前回の景観審査部会で頂いたご意見と改善点

図面の変更点について

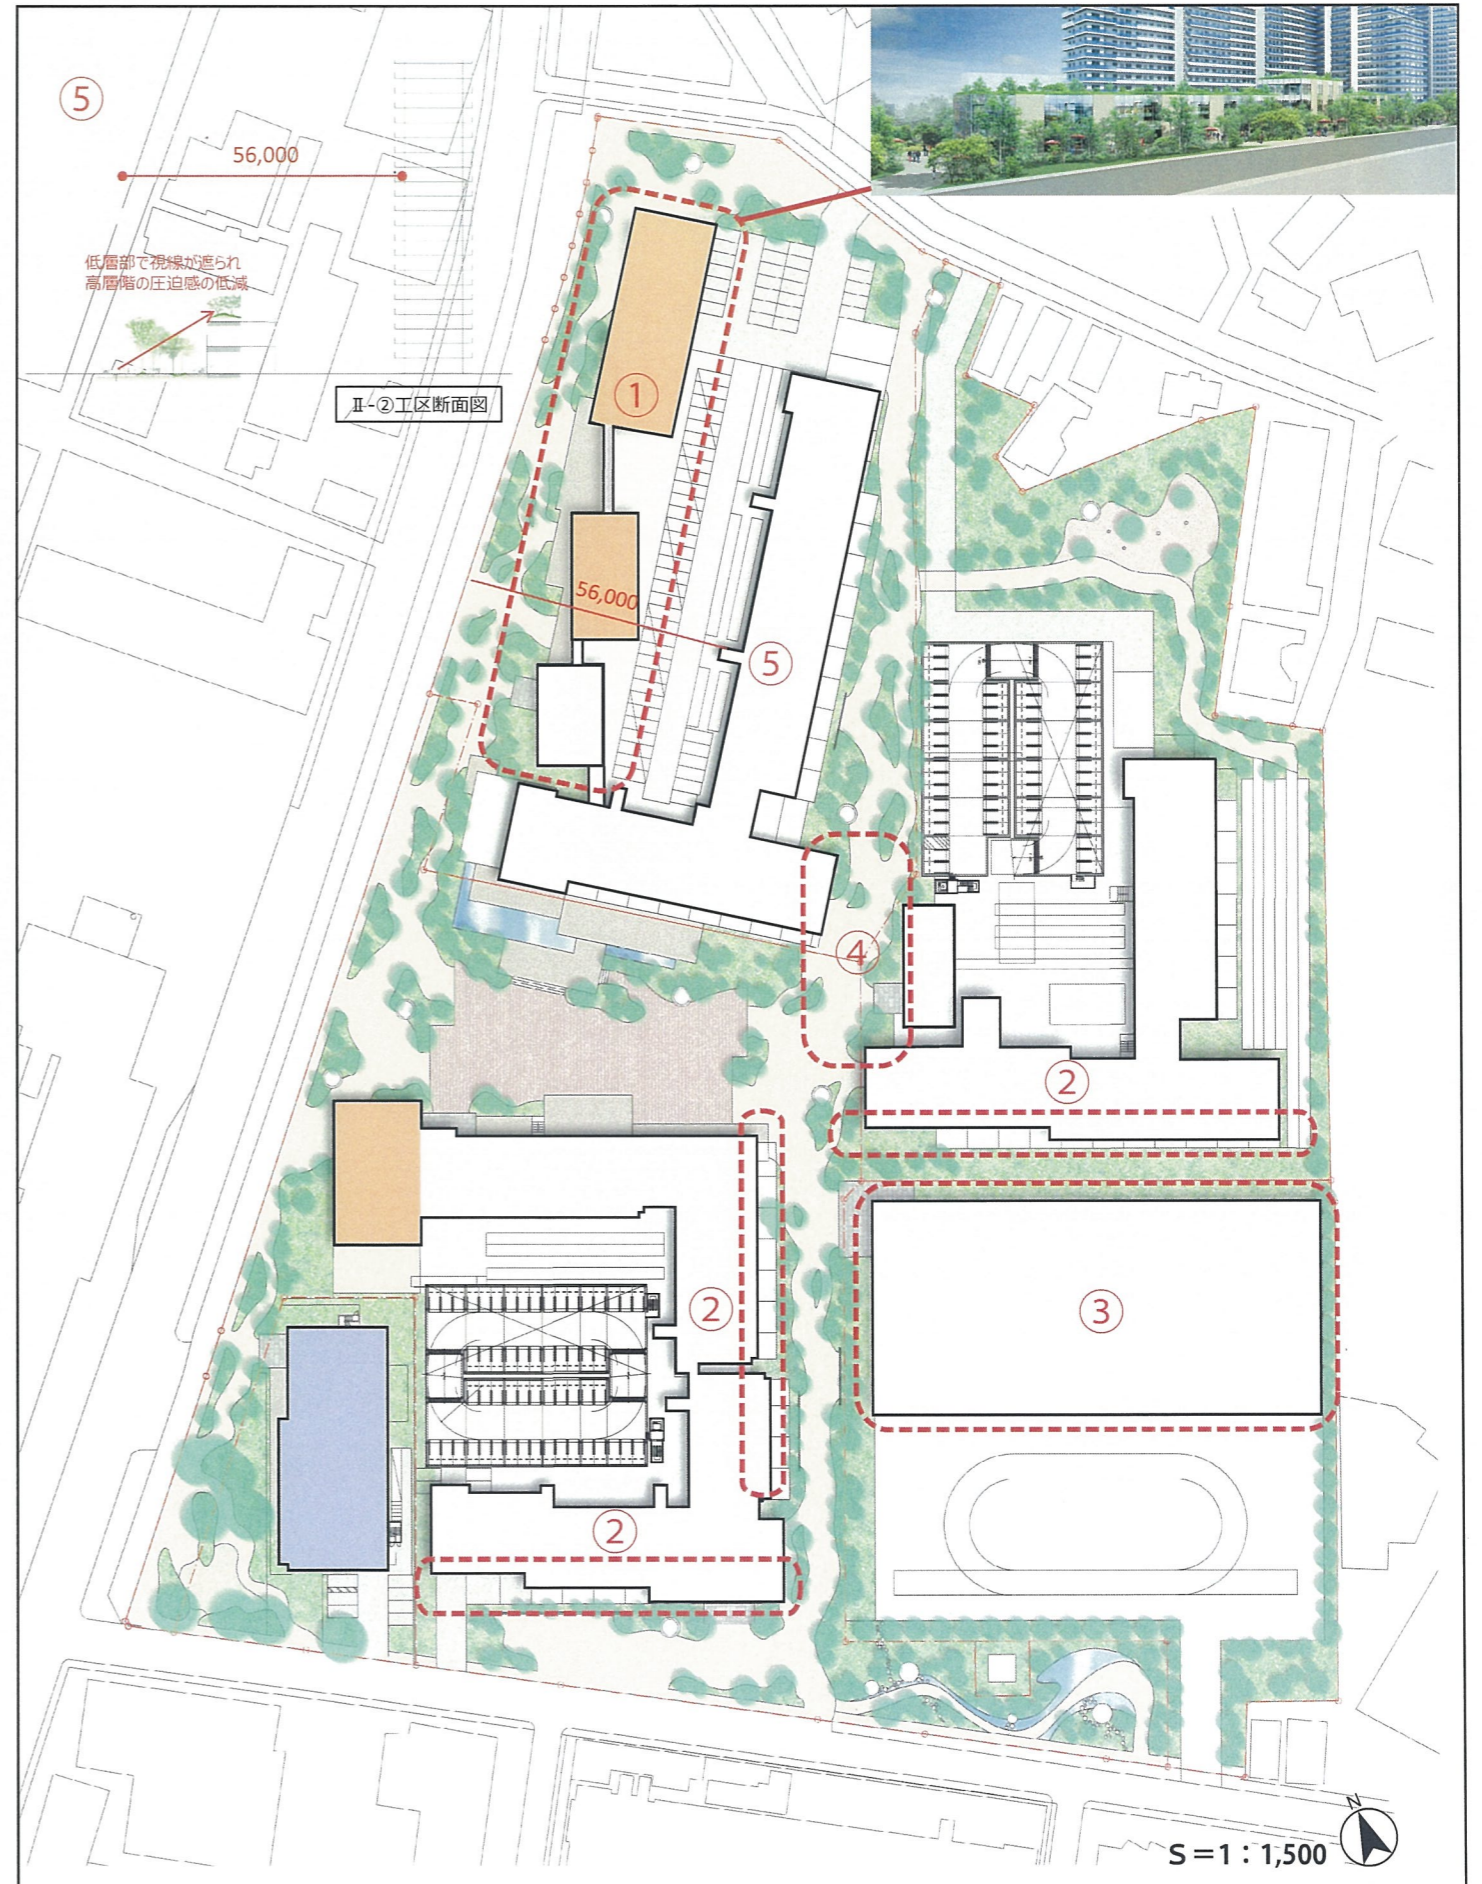
- ① 街道向きの住棟を中止し、沿道に連続する低層の商業施設を配置、屋上緑化を計画
- ② 建物の圧迫感軽減のために敷地境界からの離隔の確保、建物の雁行・スリットによる分節化
- ③ 小学校の配置見直し
- ④ 貫通路上部の建物を中止、通路の視認性を向上
- ⑤ 北棟高層部を綱島街道から離し、大きな引きのある街道沿いの街並み空間を確保

日影比較検討図(冬至)

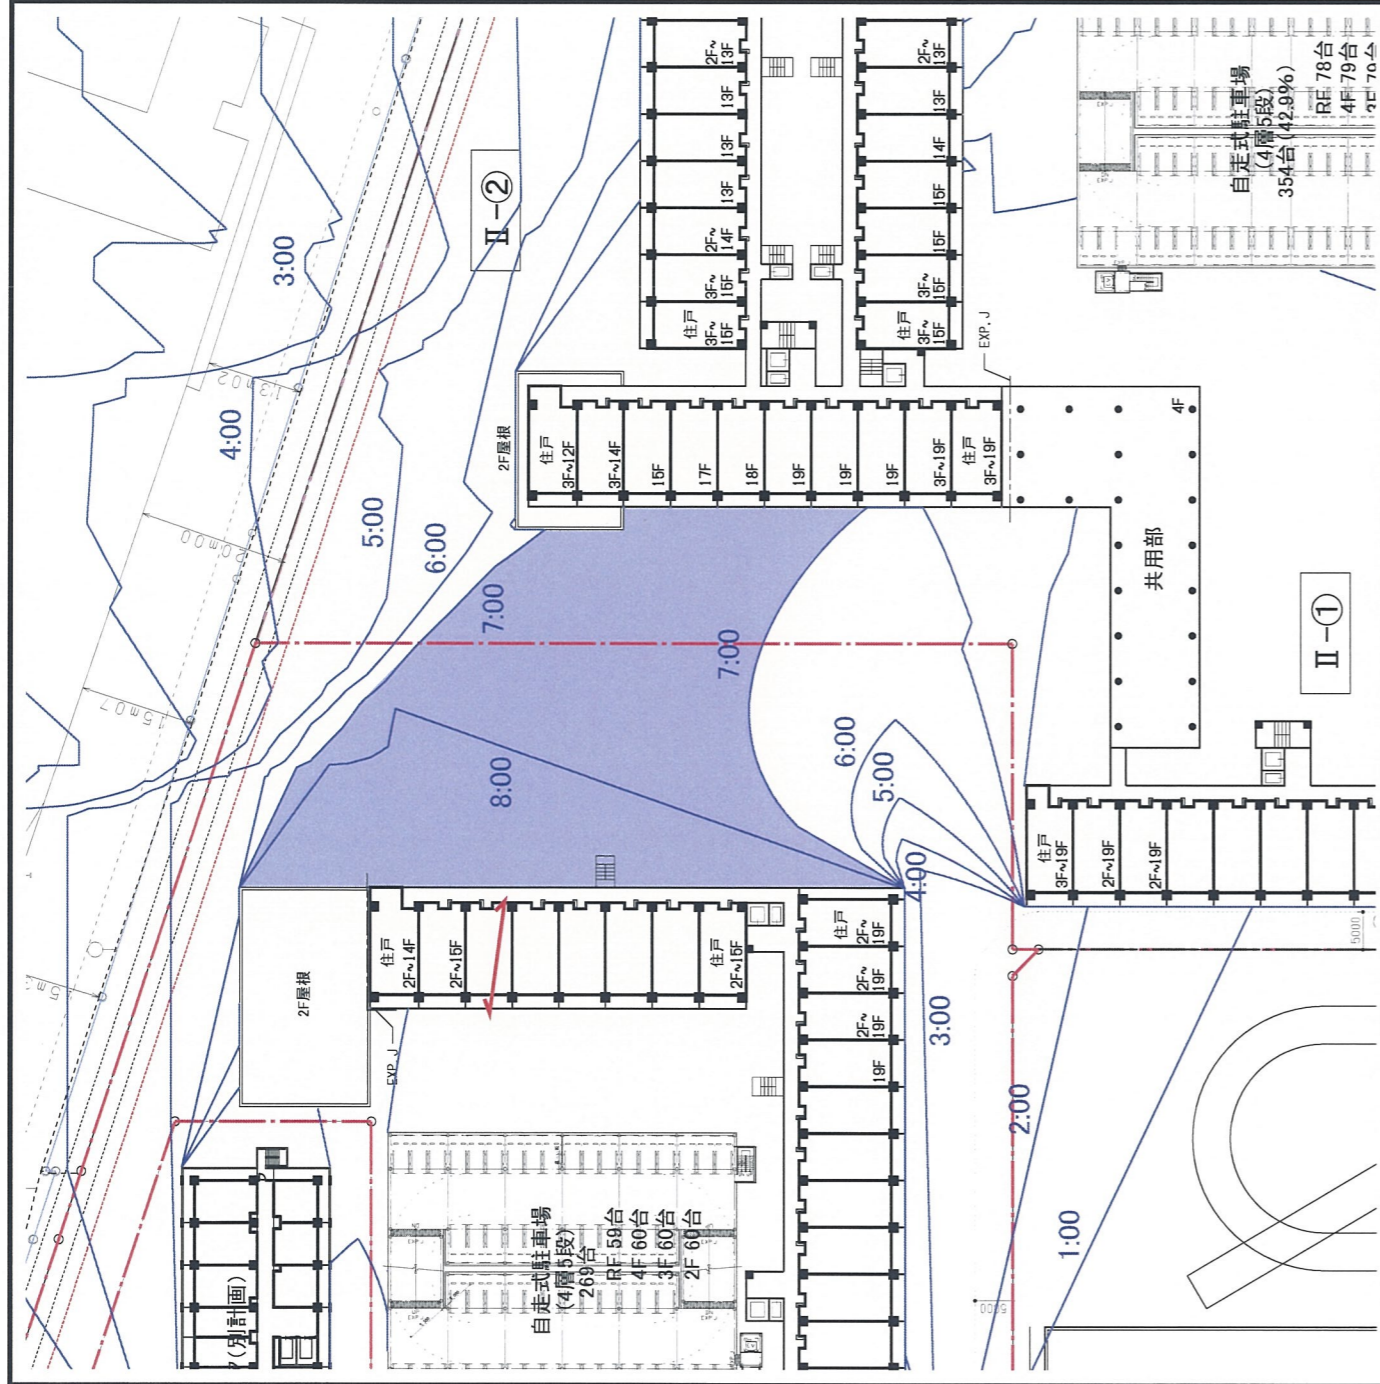
- ・街並みをつくる視点が必要
- ・建物と広場の中間領域の検討が必要
- ・緑や広場は量だけでなく質もよくなるべき
- ・日影ばかりの広場とならないように配慮が必要

中央広場において7h以上影となる部分で比較 ※8:00から16:00までの8hにおいて検証
